TILGÆNGELIGHED FOR HANDICAPPEDETE TIL VANLØSE KULTURHUS OG BIBLIOTEK

OPFØLGNINGSRAPPORT II

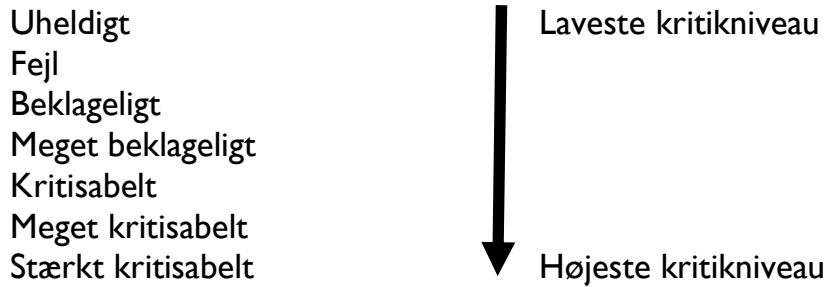
Et dørtrin blev opmålt til 3-3,5 cm.

”Dørtrinnet på 3-3,5 cm overholder dermed ikke kravet om niveaufri adgang jf. BR 2008 kapitel 3.2.1, stk. 3 og heller ikke BR 1995 kapitel 4.2.1, stk. 7, som foreskriver en tilladelig niveauforskel på maksimalt 2,5 cm. Med udgangspunkt i ovenstående vejledning kan en niveauforskel på 3- 3,5 cm vanskeliggøre tilgængeligheden for nogle kørestolsbrugere, og jeg finder niveauforskellen for beklagelig.”

Jeg henstillede til biblioteket om at udjævne niveauforskellen i overensstemmelse med BR 1995, kapitel 4.2.2., stk. 2.

”Det er aftalt at ejeren etablerer en stålrampe ved indgangspassagen med henblik på at niveauforskellen kan udlignes.”
